**OGGETTO: [ID_VIP: 2852] - Verifica di ottemperanza alle prescrizioni di cui
alla Determinazione Direttoriale DVA-2012-0007281 del 23/03/2012 -
Progetto definitivo "Grande Raccordo Anulare. complanari e relative
connessioni infra-extra G.R.A. tra le uscite n° 18 Via Casilina e n.°
17 Tor Bella Monaca (km 34+990 e km 38+040).
DETERMINA DIRETTORIALE.**

OGGETTO: I.D. VIP 2852 trasmissione parere n. 1667 CTVA del 28 novembre 2014. Verifica di ottemperanza, n. 561 CTVA, Grande raccordo anulare di Roma complanari e relative connessioni infra-extra G.R.A. tra le uscite n. 18 via Casilina e n. 17 Tor Bella Monica (km 34+990 e km 38+040) Determina Direttoriale DVA/2012/7281, del 23/03/2012, proponente Anas S.p.A.

Analisi della documentazione presentata e stato di ottemperanza

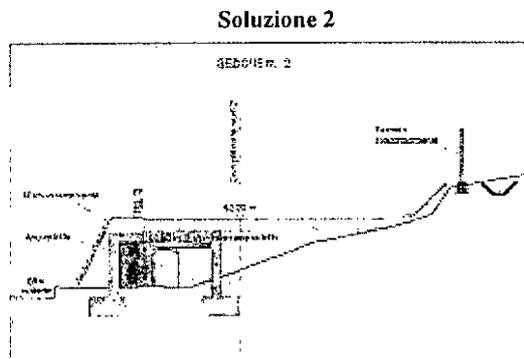
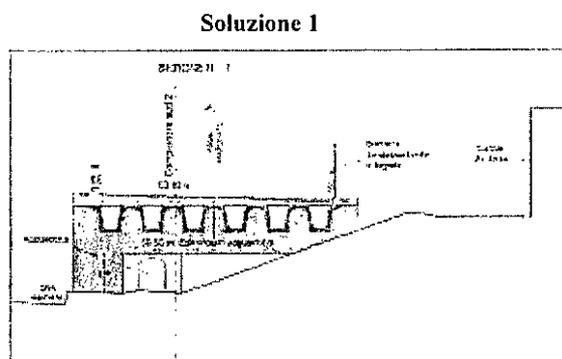
PRESO ATTO che il Proponente ha provveduto a presentare documentazione di approfondimento in merito e, nel dettaglio, una relazione idraulica e idrologica e le planimetrie idrauliche, nonché la sezione tipo relativa al Fosso Tor Tre Teste ed i relativi profili idraulici *ante operam* e *post operam*;

Pur ritenendo corretta l'impostazione delle indagini e degli approfondimenti presentati, ma **VALUTATO** che alla data odierna non è ancora giunto il parere dell'Ente competente e, pertanto, **RITENUTO** che la prescrizione non si possa dichiarare ottemperata fino a quando non sia stato ottenuto il parere positivo dell'Autorità preposta alla sorveglianza dei sistemi idrici attraversati;

La prescrizione n.º 1.1 risulta pertanto **NON OTTEMPERATA**

Interventi di mitigazione per il complesso di Via delle Alzavole

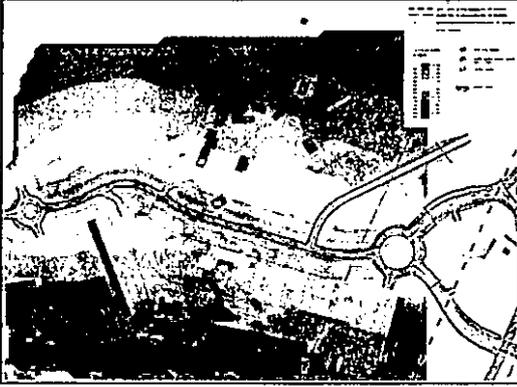
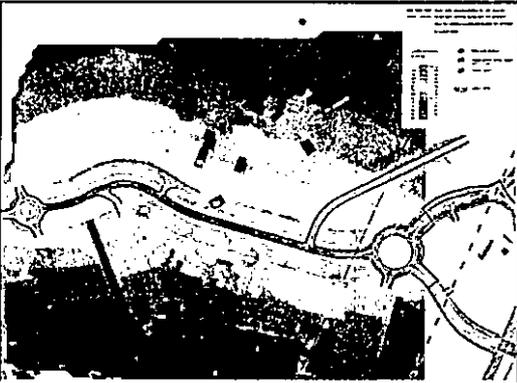
PRESO ATTO che il Proponente dichiara che: "... nello scenario Post Mitigazione, nell'area scolastica di via delle Alzavole, a causa dell'intenso traffico previsto dallo Studio Trasportistico per il Ramo RT1-RM3 ed a causa della stretta vicinanza dell'edificato alla nuova viabilità lo scenario previsionale indicava dei superamenti rispetto ai valori di norma del livello continuo equivalente nonostante l'utilizzo di barriere antirumore Data la sensibilità dell'area (complesso scolastico) si è ritenuto necessario, in ottemperanza alla richiesta del Ministero dell'Ambiente proporre in questa fase una variante almetrica al tracciato del Ramo RT1-RM3, da sviluppare nella fase di progettazione definitiva, che risolvesse il problema dei superamenti utilizzando esclusivamente barriere antirumore senza ricorrere all'utilizzo di interventi al ricettore. Tale variante consiste nel portare il piano stradale a -2,00 m rispetto il piano di campagna facendo quindi sviluppare in trincea il tracciato del Ramo RT1-RM3 lungo l'area del complesso scolastico di via delle Alzavole. Oltre al cambio di livelletta è stato predisposto un trattamento fonoassorbente sulle pareti riflettenti delle sezioni in trincea e l'aggiunta in sommità lungo tutta la barriera acustica alta 4 metri (barriera posta a protezione del complesso scolastico) di un oggetto orizzontale sporgente 100 cm verso il piano stradale L'implementazione del nuovo modello acustico ha permesso di prevedere una completa mitigazione delle problematiche riscontrate sul complesso scolastico di Via delle Alzavole.

VALUTATO che la soluzione proposta nel Progetto Definitivo sia ottimale ai fini del rispetto dei parametri acustici, come evidenziato anche dalle simulazioni effettuate dal Proponente;

La prescrizione n.º 2.1 risulta pertanto OTTEMPERATA

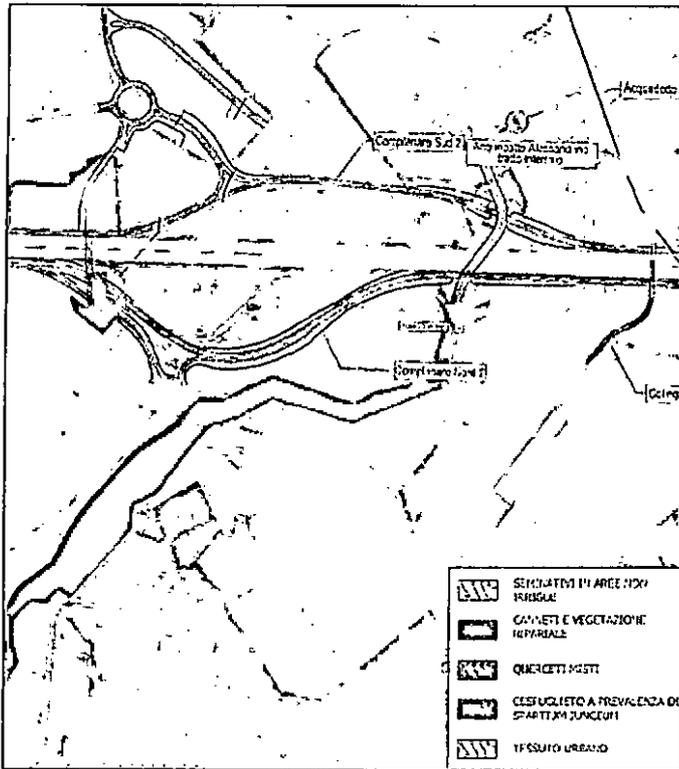
CONSIDERATO che la prescrizione richiede esplicitamente che il progetto di adeguamento della rete di raccolta e smaltimento delle acque meteoriche di piattaforma riguardi anche l'asse centrale del GRA, ma **VALUTATO**, tuttavia, che la progettazione definitiva delle complanari è stata svolta concependo un sistema di raccolta e smaltimento delle acque di piattaforma completamente autonomo e indipendente.

LETTE le osservazioni del Proponente circa la circostanza che la progettazione per le complanari non potrà essere influenzata – neppure in tempi successivi – dalle condizioni dell'asse principale e che, su quest'ultimo si potrà intervenire senza pregiudicare la situazione delle complanari stesse;

La prescrizione n.º 2.2 risulta pertanto OTTEMPERATA per le complanari e NON OTTEMPERATA per l'asse principale del GRA.

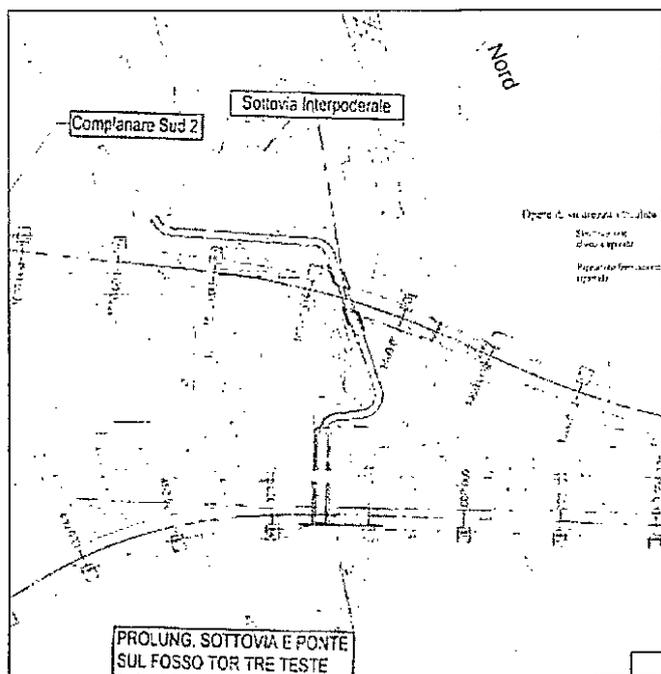
CONSIDERATO che, durante gli eventi di piena, l'acqua esce dagli argini del fosso Tor Tre Teste allagando le aree circostanti e transitando anche nel sottovia, che viaggia a fianco del ponte e che presenta una quota del terreno pari a 41,20 m slm.;

PRESO ATTO che il progetto prevede l'allargamento del ponte del GRA verso monte, il prolungamento del sottovia interpoderale per il passaggio della complanare nord, la realizzazione di un nuovo ponte verso valle per il passaggio della complanare sud e la realizzazione di un sottovia interpoderale largo 6 m sulla complanare sud;

CONSIDERATO che il progetto definitivo prevede anche la deviazione del fosso e la rimodellazione dell'alveo per rendere l'alveo perpendicolare alla viabilità di progetto e, inoltre, per migliorare la situazione in corrispondenza del ponte del GRA ed evitare che esso possa andare in pressione;

CONSIDERATO, inoltre, che il progetto prevede il ripristino del continuum ecologico spondale, a monte ed a valle dell'attraversamento, oltre che opere di protezione dell'alveo ed opere di protezione spondale, garantendo la funzionalità ecologica;

VALUTATO che il sistema ambientale del Fosso Tor Tre Teste possa essere considerato adeguato a garantire la permeabilità dell'infrastruttura in progetto;

La prescrizione n.° 2.3 risulta pertanto OTTEMPERATA

CAMPAGNA INDAGINI (SERVIZI GEOTECNICI - 2011 - 2014)

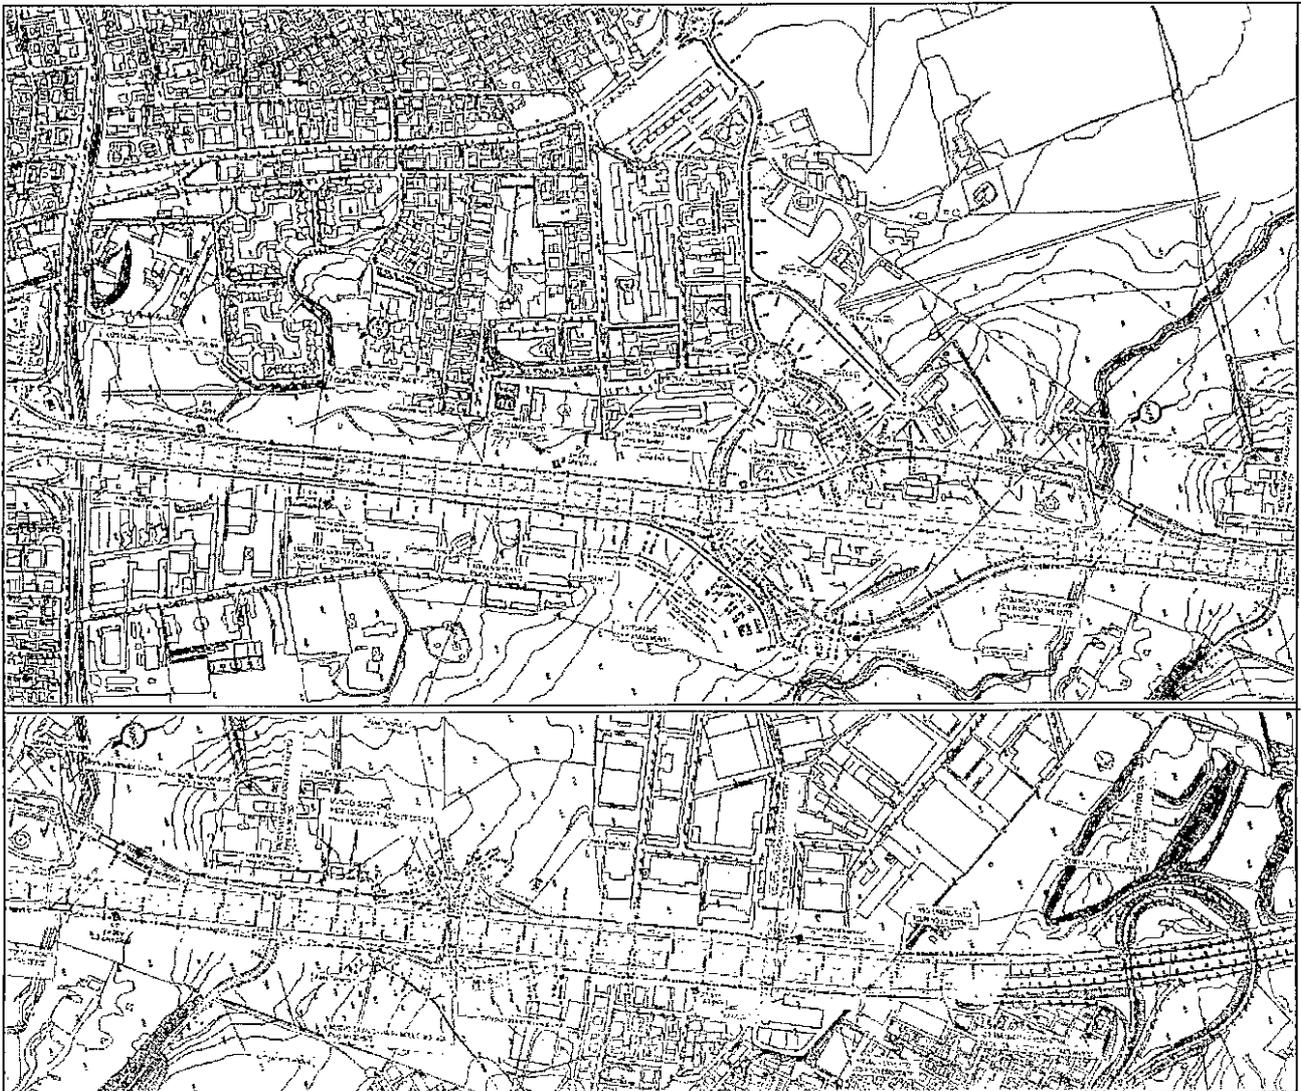
PRESO ATTO che il Proponente dichiara che: "..., si prevederà, in fase esecutiva, l'esecuzione di una campagna di caratterizzazione ambientale" e **VERIFICATO** che tale campagna risulta già parzialmente in corso, nei punti di campionamento e con le modalità identificati nella "Relazione sulla gestione delle materie", come risulta nella sottostante planimetria;

- P1: 3 campioni; 2 già prelevati, 1 aggiuntivo più profondo tra 2 e 3 mt;
- P2 : 3 campioni; 1 già prelevato, 2 aggiuntivi più profondi tra 1 e 2 mt e tra 2 e 3 mt;
- P3: 2 campioni già prelevati;
- P4 : 4 campioni; 2 già prelevati, 2 aggiuntivi più profondi a 4mt e 6mt;
- P5: 4 campioni; 2 già prelevati, 2 aggiuntivi più profondi a 4mt e 6mt;
- P7: 3 campioni; 2 già prelevati, 1 aggiuntivo più profondo a 3 mt;
- P8 : 2 campioni già prelevati;
- P9: 3 campioni; 2 già prelevati, 1 aggiuntivo più profondo a 3 mt;
- P10: 3 campioni; 2 già prelevati, 1 aggiuntivo più profondo a 3 mt.

- P1-bis: 3 campioni a 0-1 mt, 1-2 mt, 2-3 mt;
- P3-bis: 3 campioni a 0-1 mt, 3-4 mt, 7-8 mt;
- P6: 3 campioni a 0-1 mt, 3-4 mt, 7-8 mt.

VALUTATO quindi che, al di là degli effetti del "Decreto del Fare", nella presente fase di progettazione definitiva il Proponente ha qualificato il materiale scavato interamente come "rifiuto"; salva la facoltà di presentare un piano di gestione delle terre e di indagini (già in corso di attuazione) che, comunque, dovrà essere completato in fase di progettazione esecutiva

La prescrizione n.° 3.5 risulta perciò OTTEMPERATA; ove il Proponente ritenga di dover utilizzare i terreni oggetto di scavo si dovrà comunque procedere, in conformità alla specifica prescrizione imposta (di maggior tutela rispetto alla legislazione sopravvenuta) a presentare un Piano da sottoporre alla preventiva approvazione del MATTM..
